## Příloha č. 4 Záznamy z porad

**NÁZEV AKCE:** Modernizace t.ú. Chlumec nad Cidlinou (mimo) – Hradec Králové (mimo)

**PŘEDMĚT JEDNÁNÍ:** Profesní porada (dopravní technologie, železniční svršek, nástupiště)

**DATUM:** 14 listopadu 2017

## Napojení dvou staveb zdvoukolejnění v Chlumci nad Cidlinou

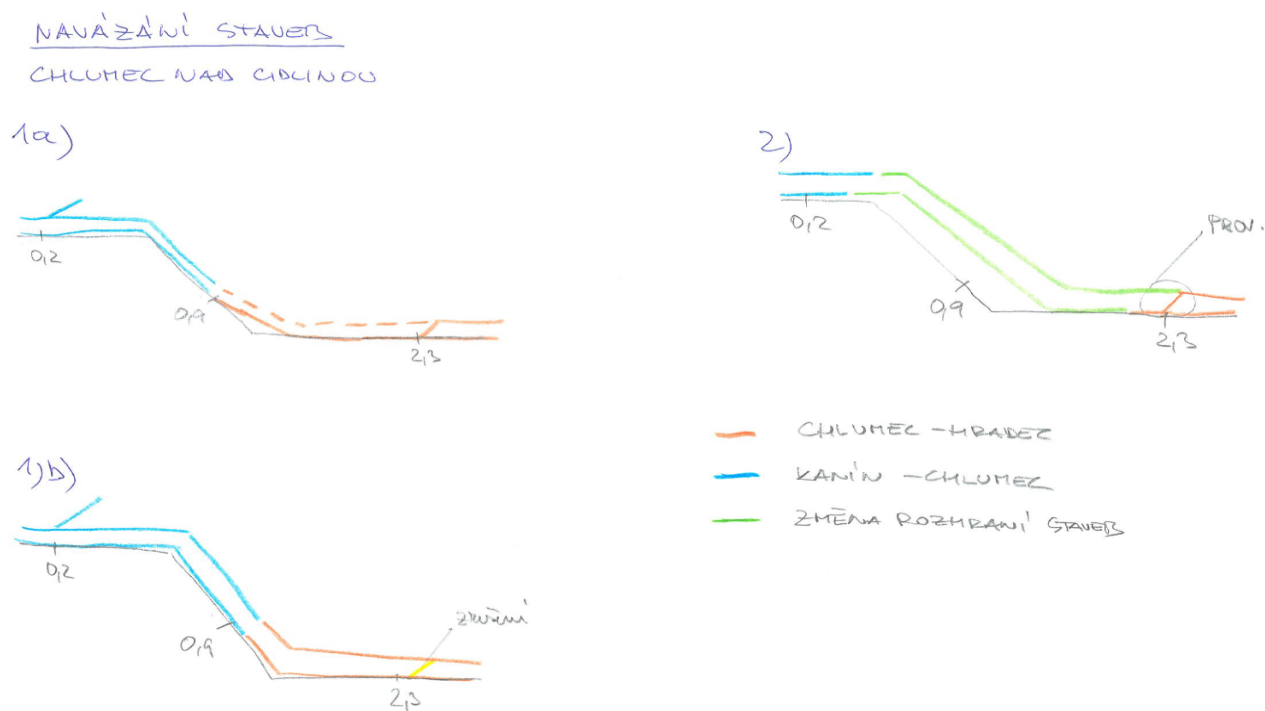
Varianty zaústění do ŽST Chlumeck nad Cidlinou spolu s pořadím realizace obou staveb mají dopad do napojení a rozhraní obou staveb.

**Určení rozhraní a způsobu napojení obou staveb je důležité pro oba procesy EIA a pro obě územní řízení.**

Napojení obou staveb u Chlumce nad Cidlinou má několik řešení.

### 1) zaústění do ŽST Chlumeck nad Cidlinou ve stávajícím stavu (dle SP)

Rozhraní staveb bude cca v km 0,918.

1a) stavba Chlumeck nad Cidlinou – Hradec Králové (dále CHrK) bude předcházet stavbě Kanín – Chlumeck (dále KaChl)

Nová kolej č. 2 bude ukončena provizorní odbočkou cca v km 2,3, aby se nezasahovalo do stávajícího staničního zabezpečovacího zařízení v ŽST Chlumeck nad Cidlinou.

Nová kolej č. 1 bude ukončena cca v km 0,918 a napojena na stávající stav.

Mezi km 0,918 a 2,3 bude pro kolej č. 2 zřízen železniční spodek, trakční stožáry, mimoúrovňová křížení.

Úsek km 0,918 – 2,3 bude dokončen při stavbě KaChl samostatnou stavbou (etapou CHrK).

1b) stavba KaChl bude předcházet stavbě CHrK

Stavba CHrK bude plnohodnotně dvoukolejně zapojena do ŽST Chlumeck nad Cidlinou.

K uvedeným návrhům sdělil zadavatel, že nepředpokládá vytvoření žádné samostatné stavby v místě napojení. Dokumentace EIA a DÚR zachová zadané dělení staveb s tím, že nelze vyloučit případné rozdělení vlastní realizace stavby Chlumeck – HK tak, aby část stavby nezprovoznitelná bez souběžné

### Napojení dvou staveb zdvoukolejnění v Hradci Králové

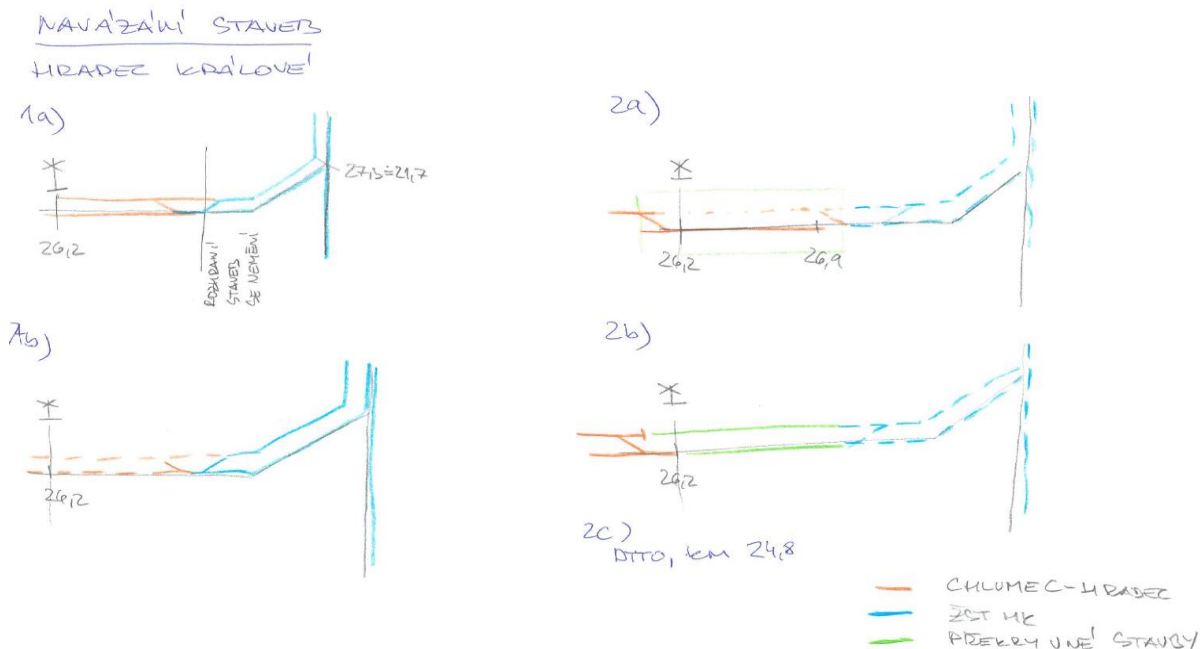
Posun os kolejí vyvolává úpravu návrhu výjezdu ze ŽST Hradec Králové hl.n. směrem na Chlumec nad Cidlinou zpracovaného v PD 2. stavba zdvoukolejnění Opatovice nad Labem - Hradec Králové. Investor SSZ přislíbil brzkou dohodu se SSV o případné úpravě PD Opatovice nad Labem – Hradec Králové a rozhodnutí o dalším postupu v napojení obou staveb.

**Určení rozhraní a způsobu napojení obou staveb je důležité pro oba procesy EIA (na OpaHrK již probíhá) a pro obě územní řízení.**

Napojení obou staveb v Hradci Králové má několik řešení, která mimo jiné závisí na pořadí realizace obou staveb, ve většině variant však bude nutný zásah do dříve realizované stavby.

### 2) stavba CHrK bude předcházet stavbě OpaHrK

#### 2a) stavba CHrK bude dočasně ukončena cca v km 26,9

Nová kolej č. 1 bude ukončena cca v km 26,9 a napojena na stávající stav.

Nová kolej č. 2 bude ukončena cca v km 26,15 provizorní odbočkou, aby se nezasahovalo do stávajícího staničního zabezpečovacího zařízení v ŽST Hradec Králové hl.n.

Mezi km 26,1 a 26,9 bude pro kolej č. 2 zřízen železniční spodek, trakční stožáry, mimoúrovňová křížení.

Úsek km 26,1 – 26,9 bude dokončen při stavbě OpaHrK samostatnou stavbou (etapou CHrK).

#### 2b) stavba CHrK bude dočasně ukončena cca v km 26,1

Stavba CHrK bude ukončena provizorní odbočkou před přejezdem a zastávkou HK-Kukleny.

Úsek do ŽST Hradec Králové hl. n. bude dokončen při stavbě OpaHrK samostatnou stavbou (etapou CHrK).
